平陆县 100MW 农光互补光伏发电项目

监理工程师通知单

编号: ZHJL-JLTZ-PL-020

主题: 关于西沟区域光伏支架安装质量问题;

图一

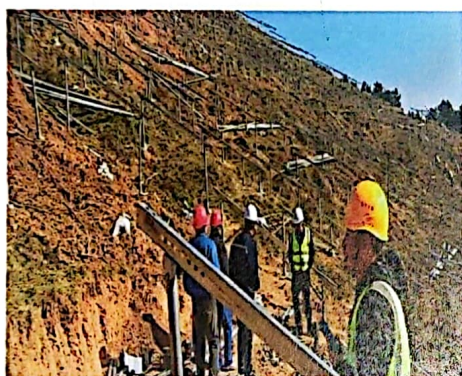
内容: 2023 年 11 月 16 日, 业主、监理单位, 检查西沟区域光伏支架安装, 检查发现, 贵单位在支架斜梁安装过程中, 在斜梁上随意开孔, 端部不挂线, 造成斜梁端部不齐。

上述问题, 要求贵单位立即停止安装, 在 3 日内对该问题整改完成后报监理复查, 否则要对贵单位进行考核。

限 3 天内整改完成并回复监理项目部。
